Изменение № 1 ГОСТ 20772—81 Устройства присоединительные для технических средств заправки, перекачки, слива-налива, транспортирования и хранения нефти и нефтепродуктов. Типы. Основные параметры и размеры. Общие технические требования

Постановлением Государственного комитета СССР по стандартам от 26.09.86 № 2899 срок введения установлен

«2. Гидропневматические захваты

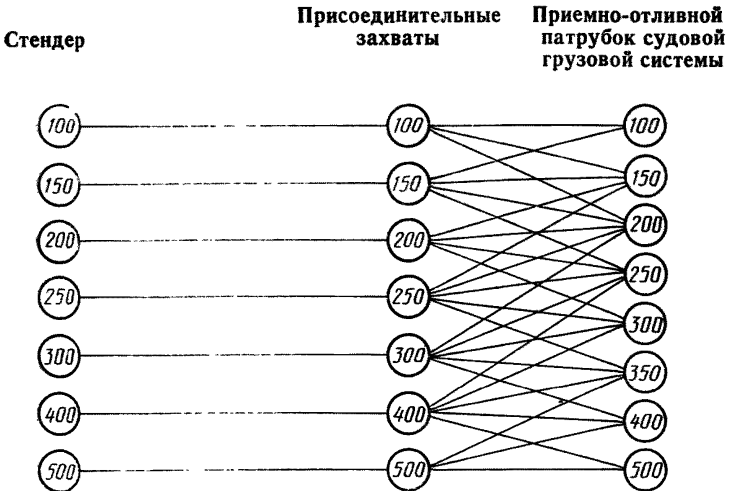
Приложение 3. Раздел 2 (кроме примечания) изложить в новой редакции:
